美浜発電所コメント回答資料	
提出年月日	2021年10月13日

美浜発電所1, 2号炉
廃止措置計画変更認可申請及び原子炉施設保安規定
変更申請のコメント回答

関西電力株式会社

除染係数と付着クラッド量の関係

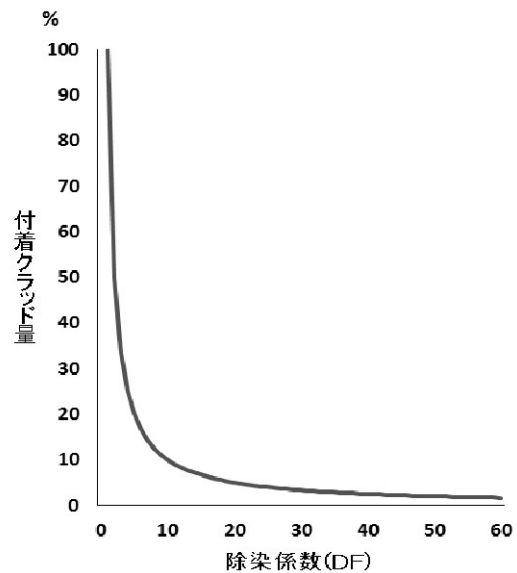
系統除染にて「完了要件」としている「あらかじめ定めた目標（値）」について

系統除染については、原則として、主要系統を対象とした除染前後の機器・配管の表面線量率の比（以下「除染係数（DF）」と記す。）が、「あらかじめ定めた目標（値）」に達するまで実施することとしている。具体的な目標値としては、除染係数（DF）＝30と設定した。

ただし、除染に伴う放射線業務従事者の被ばく線量、除染効果、放射性廃棄物の発生量等の観点も踏まえ、合理的に達成可能な範囲で系統除染を実施することとする。具体的には、除染係数が目標値に達する前であっても、系統除染により発生する廃樹脂が廃樹脂貯蔵タンク（使用済樹脂貯蔵タンク）の貯蔵可能容量を超過するおそれがあると判断した場合、又は、系統除染時の表面線量率の測定結果等から、それ以上の除染効果が見込めないと判断した場合は、その時点で系統除染を終了することとしている。

右図に示すとおり、DF=30程度までは、除染を繰り返すことでクラッドの除去効果は大きいが、それ以上除染を繰り返しDFを大きくしても、クラッドの除去効果は小さい。また、除染を繰り返すことで、クラッドの除去効果が小さくても、薬品の浄化による廃樹脂は発生し続ける。

このため、適用予定の系統除染方法に関する海外での除染性能実績や、除染に伴い発生する廃樹脂の発生量を踏まえ、DF=30を目標値として計画している。

図1

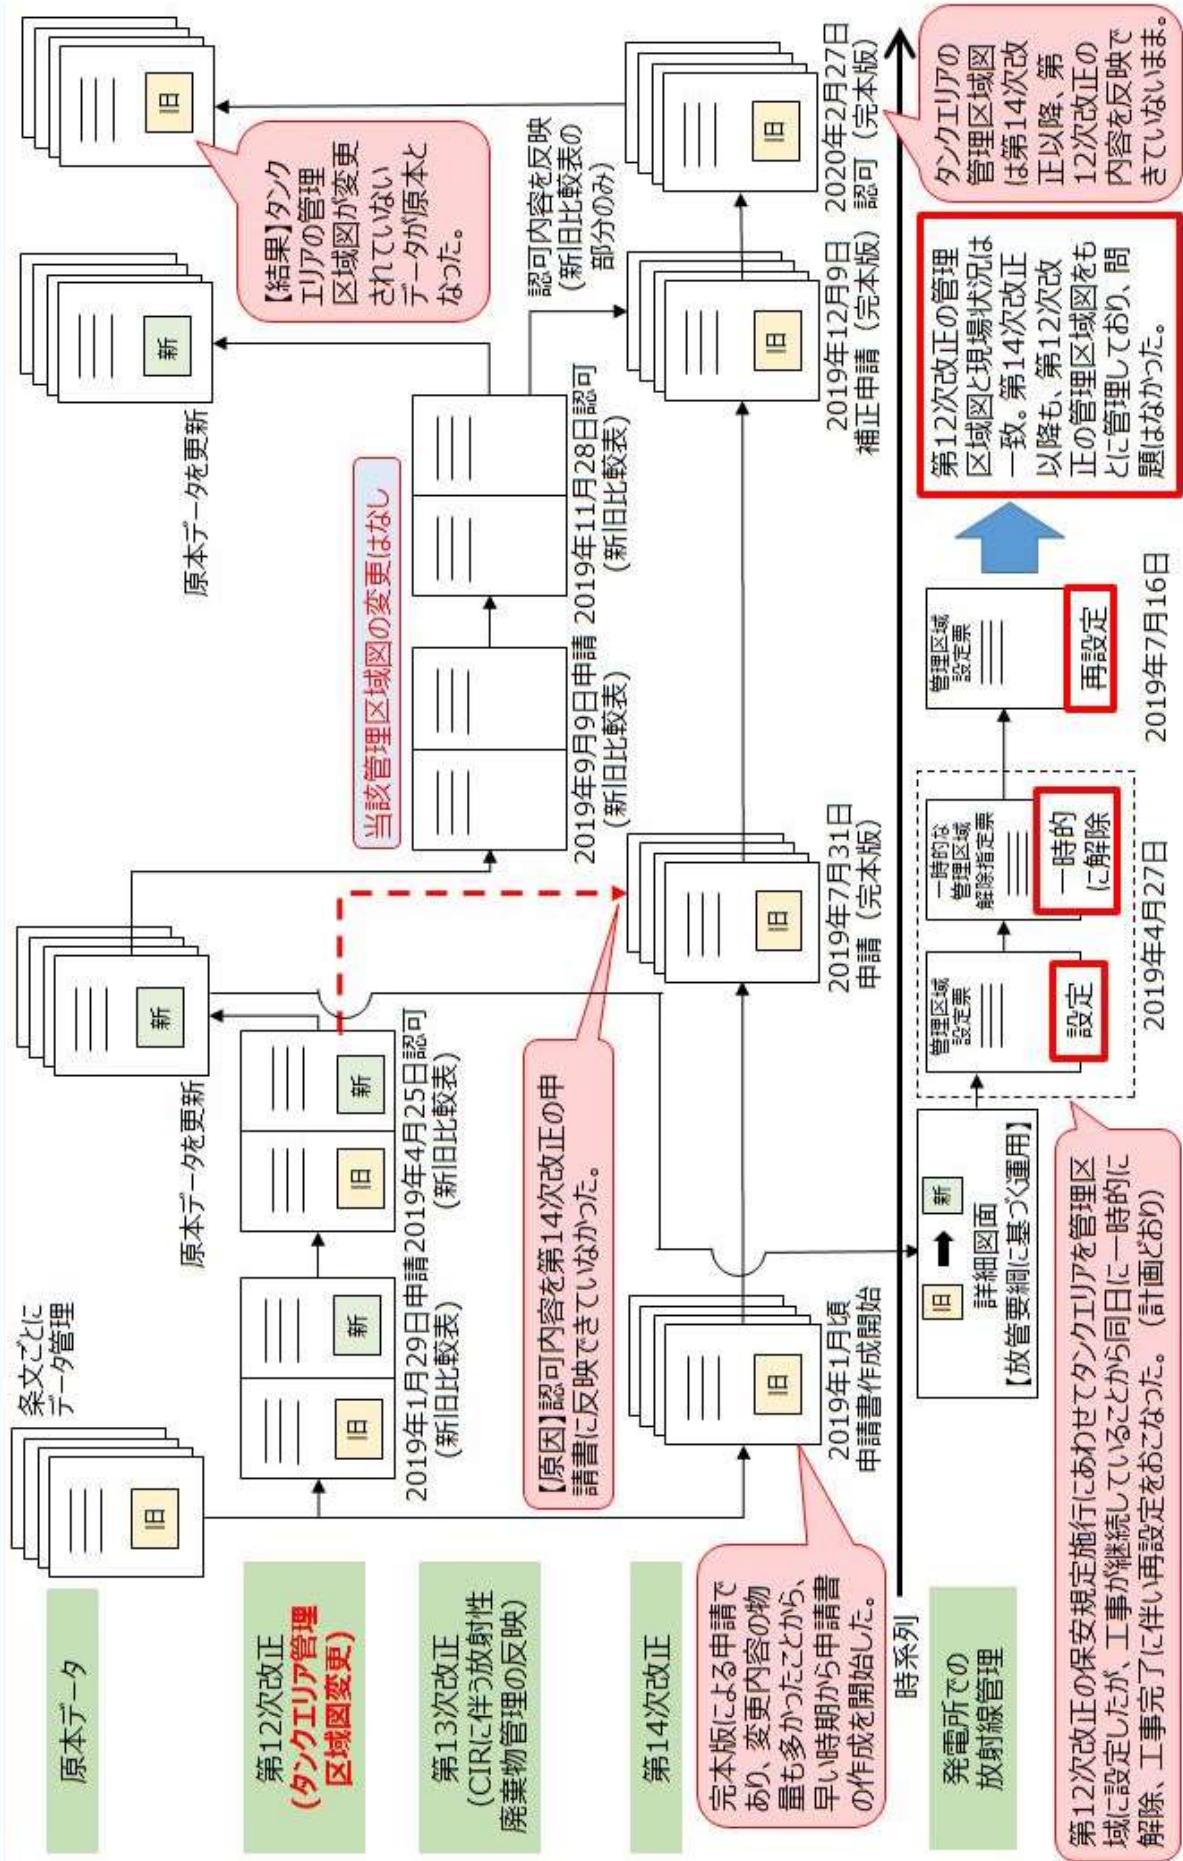
美浜発電所原子炉施設保安規定 添付 4（管理区域図）のうち、3号炉の燃料取替用水タンク設置場所に係る管理区域表示の記載適正化について、以下で説明する。

2019 年上期に美浜発電所原子炉施設保安規定（以下「保安規定」という。）変更認可申請を複数案件並行して実施していた（当時の状況を下表に示す）。3号炉燃料取替用水タンク取替工事完了に伴う申請（以下「第 1 2 次改正」という。）が 2019 年 4 月 25 日に認可された後、当該申請で変更した管理区域図をその後の新規制基準適合に係る申請（以下「第 1 4 次改正」という。）の補正時（2019 年 7 月 31 日）に適切に認可反映せず申請したことにより、当該図面が最新版ではない状態となった。

第 1 4 次改正は変更箇所が多岐にわたることから、第 1 2 次改正と同時期から申請書の準備を開始したことにより、第 1 2 次改正の認可前図面を用いて第 1 4 次改正の申請書案を作成した。その後、第 1 2 次改正が認可となったが、当該図面について第 1 4 次改正の申請書案へ反映できず、また、その後の確認においても気付くことができずに、第 1 2 次改正の認可前図面のまま第 1 4 次改正の補正を申請し、当該図面が最新版ではない状態となった。

保安規定に紐付く社内標準のうち、保安規定変更認可申請前の確認チェックシートに「申請書作成中に他案件が認可となった場合、当該認可内容を反映しているか」の確認項目を追加し、運用中である。（詳細は添付参照）
